改善箇所説明図

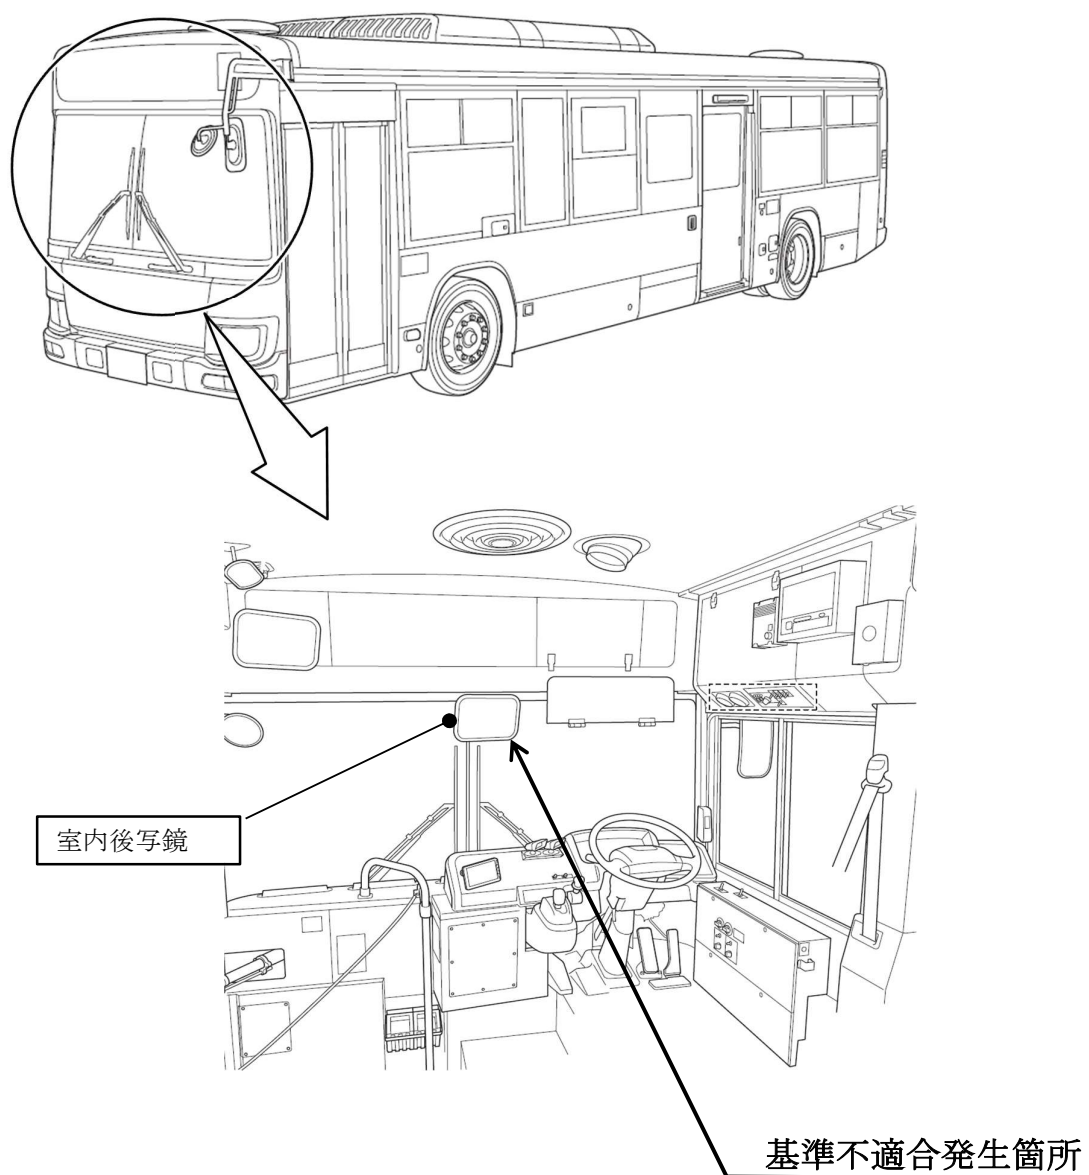
室内後写鏡（凸面鏡）において、製造工程における寸法管理が不適切なため、鏡面幅が小さいものがある。そのため、ワンマンバスの構造要件に適合しないおそれがある。

全車両、当該後写鏡を良品に交換する。

識別：改善済車両には運転者席左側ドア開口部のシリアルナンバープレートの
上側中央に黒色ペイントを塗布する。
